# PLANTA SOLAR FOTOVOLTAICA "SALINAS I" DE 49,5 MWp

TT.MM. Tarancón y Belinchón | CUENCA

- > DOCUMENTO  
*Adenda: Modificación de proyecto*
- > LUGAR Y FECHA  
*Cuenca, noviembre 2022*
- > PETICIONARIO  
*ENERGÍAS RENOVABLES DE CIRCE, S.L*
- > DESTINATARIO  
*Servicio de Transición Energética de Cuenca  
Delegación Provincial de Desarrollo Sostenible en Cuenca  
Consejería de Desarrollo Sostenible  
Junta de Comunidades de Castilla-La Mancha*

Figura 4.2.3.b. Proyecto reformado. Cartografía de vegetación en el entorno de los apoyos n.º 11, n.º 12 y n.º 13.

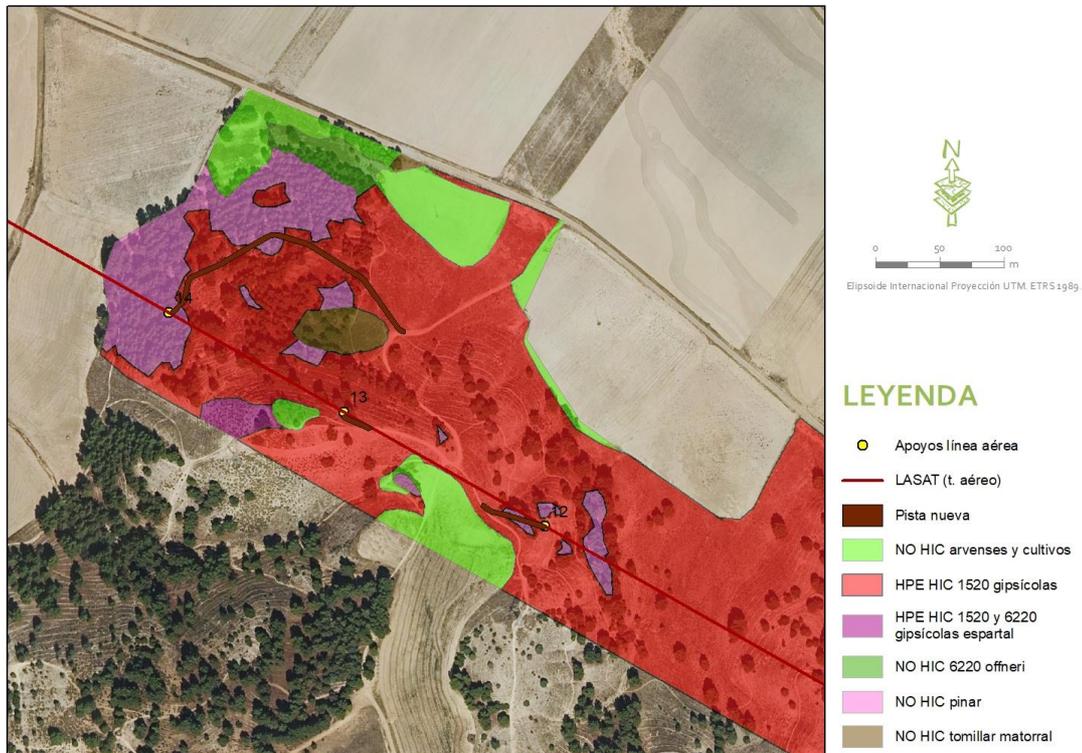
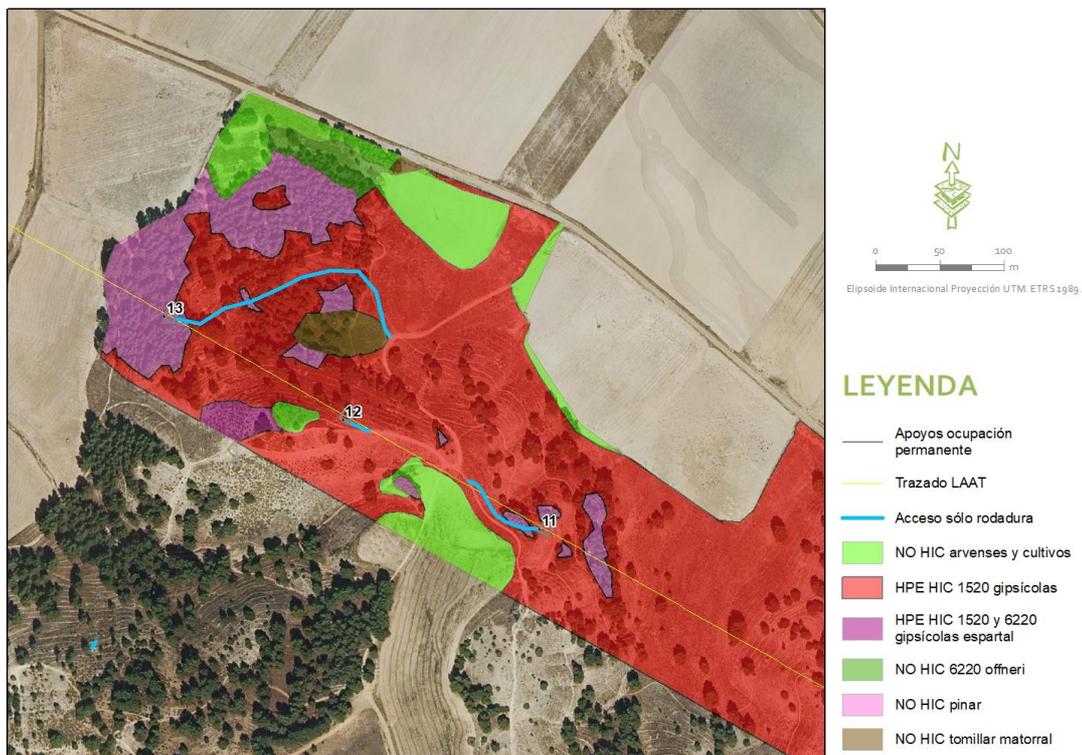
- Como conclusión, se reubican apoyos y trazados de caminos para minimizar la afectación sobre especies gipsícolas, ocupando zonas donde hay pinos, favoreciendo la expansión de dicha vegetación gipsófila.

Figura 4.2.5.b. Proyecto reformado. Cartografía de vegetación en el entorno de los apoyos n.º 26 y n.º 27.

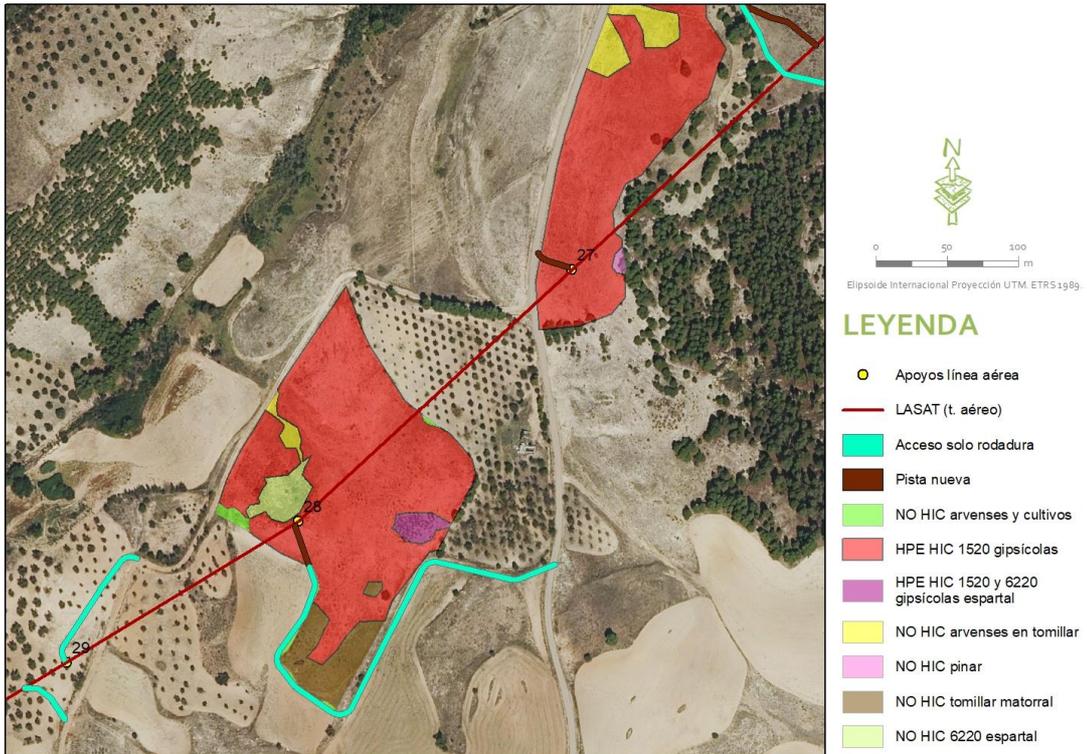
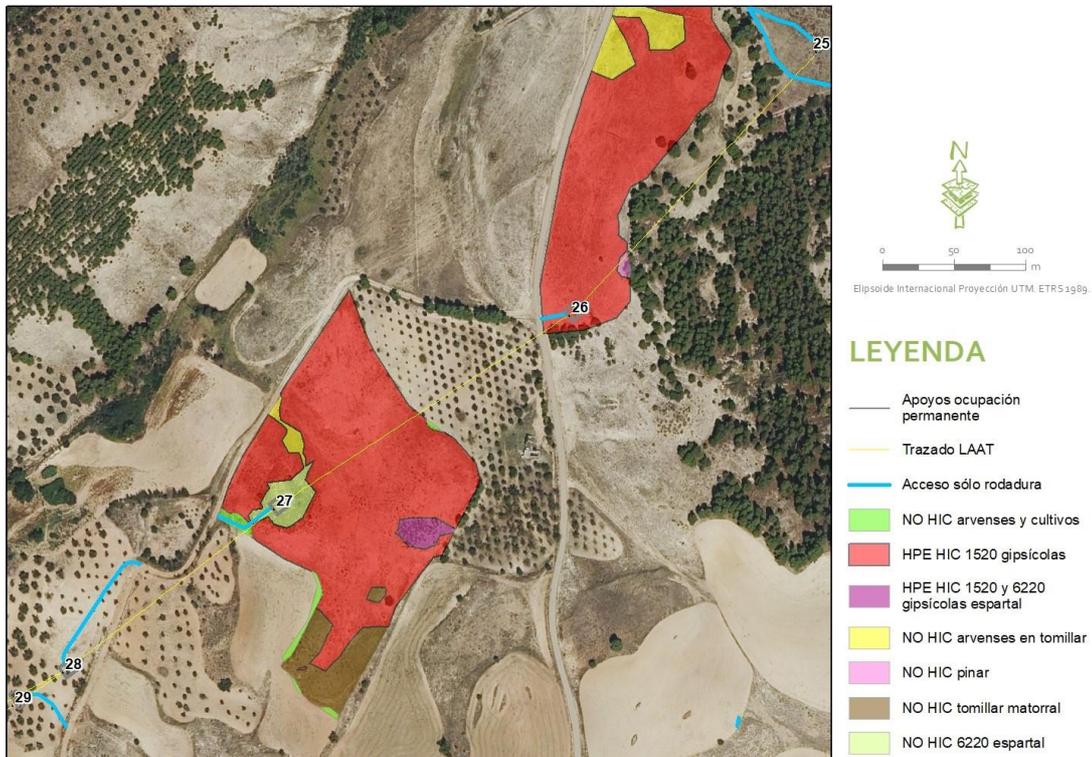
- Como conclusión, se reubican apoyos y trazados de caminos para minimizar e incluso evitar la afección sobre especies gipsícolas.
